表へ設-10 粉末容器構内運搬車 仕様表 (1/2)

追表ト建-3-2 放射線管理棟 仕様表 (4次申請:表ト建-1-1) (2/16)

追表り設-5 (5次) 試料回収ボックス 仕様表 (1/2)

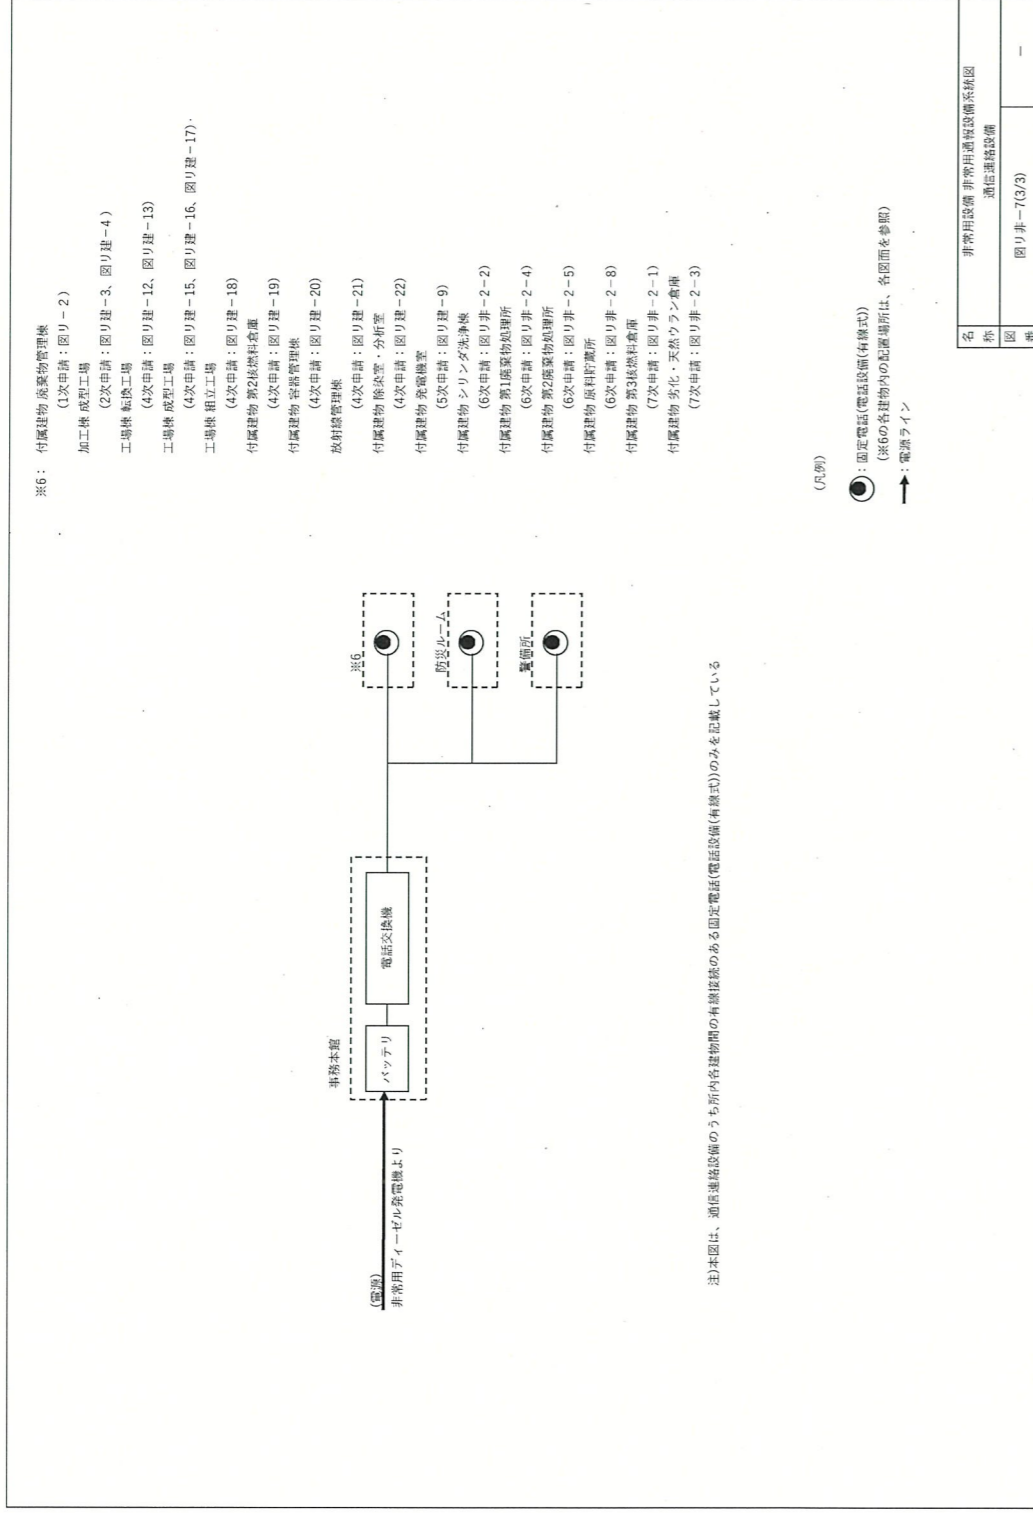
事業許可との対応	許可番号(日付)	原規規発第1711011号(平成29年11月1日付)
設備・機器名称		[909] 分析設備 試料回収ボックス(不純物分析設備付帯設備)
設置場所		(1) 付属建物 除染室・分析室 分析室
機器名		分析設備 試料回収ボックス(不純物分析設備付帯設備)
変更内容		(1) 改造 ・作業性改善のため、下部へのシュート部を閉止する。 ・ <u>アンカーボルトを交換する。</u>
員数		1基
一般仕様	型式	箱型ボックス式
	主要な構造材	別表り設-5
	寸法(単位:mm)	(1) <span style="border: 1px solid black; display: inline-block; width: 100px; height: 1em;"></span>
	その他の構成機器	-
	その他の性能	-
技術基準に基づく設計(注)	取扱う核燃料物質の状態	UO <sub>2</sub> 粉末、U <sub>3</sub> O <sub>8</sub> 粉末等(分析サンプル)
	核燃料物質の臨界防止	[906]・[907]・[908]・[909] [4.1-設1] 核的制限値を設定する。 濃縮度 5%以下 質量 14.8kgU 以下 (分光分析室及び分析室全体で質量制限) [4.2-設1] ウランの使用は、その形状寸法及び位置について立体角法により安全である範囲に制限する(図臨配-2、図臨転-121)。 [4.2-設6] 工場棟領域に設置する。
	安全機能を有する施設の地盤	[5.1-設1] 十分な支持性能を有する基礎及び地盤上に建造された付属建物 除染室・分析室の土間コンクリートに設置する。

アンカーボルトの改造に関し、変更内容を適正化するため。なお、本変更は変更内容の表記に関するものであり、適合性評価における影響がなく、加工施設の保全上支障のない変更である。

1864

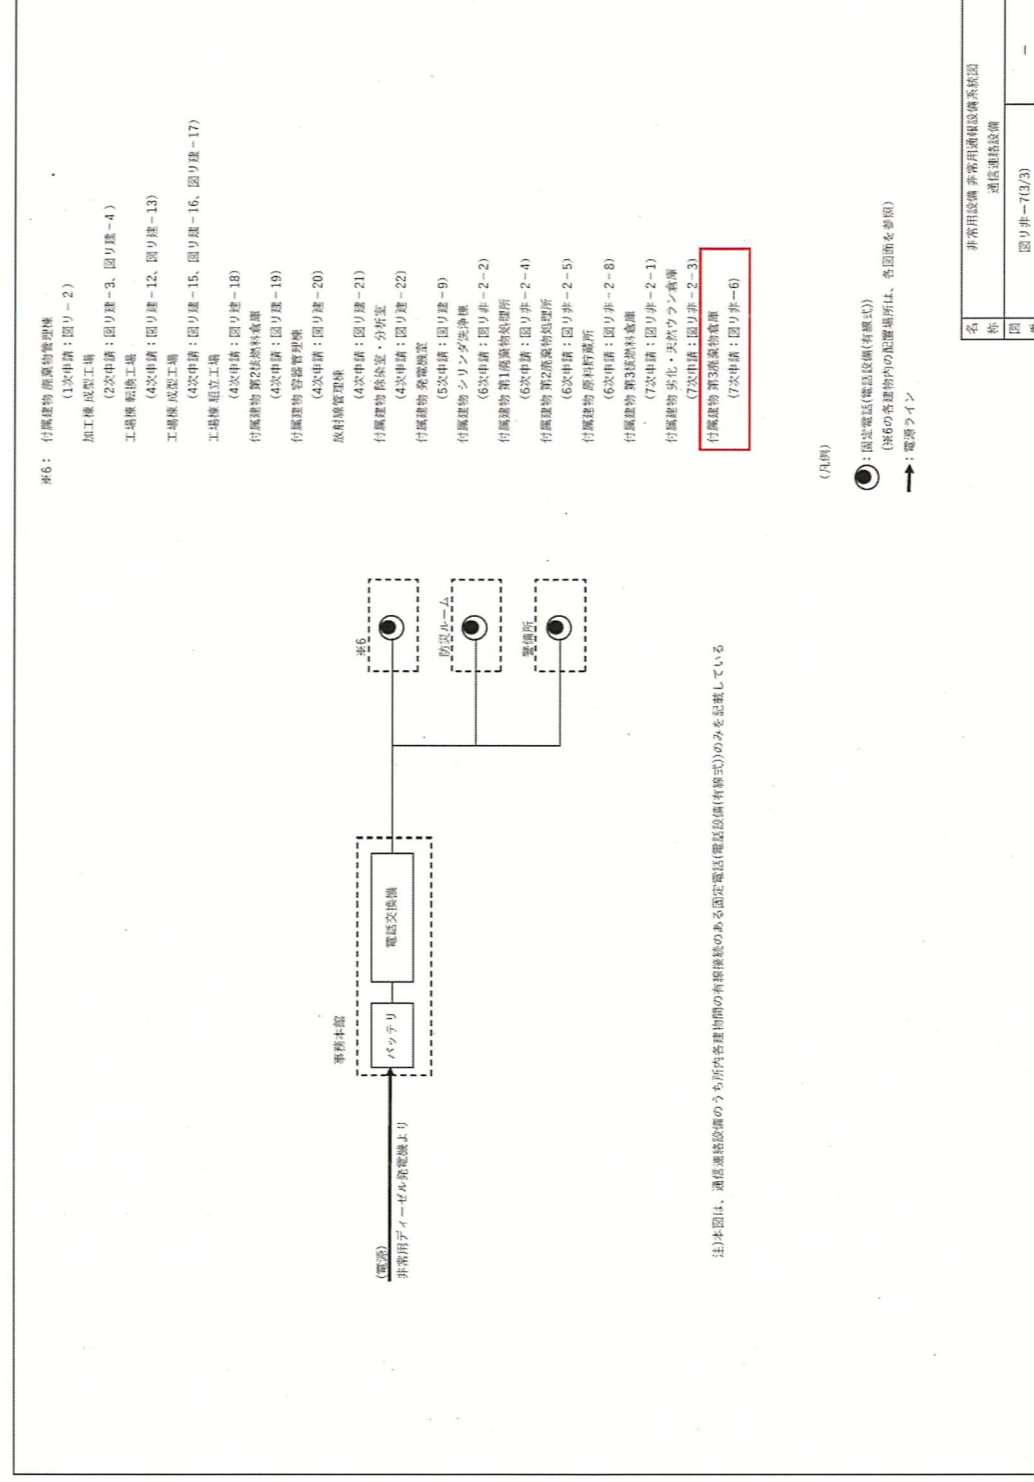
変更内容の記載適正化に伴い、非常用設備の配置記述を適正化するため。なお、本変更は改造内容の表記に関するものであり、適合性評価における影響がなく、加工施設の保全上支障のない変更である。
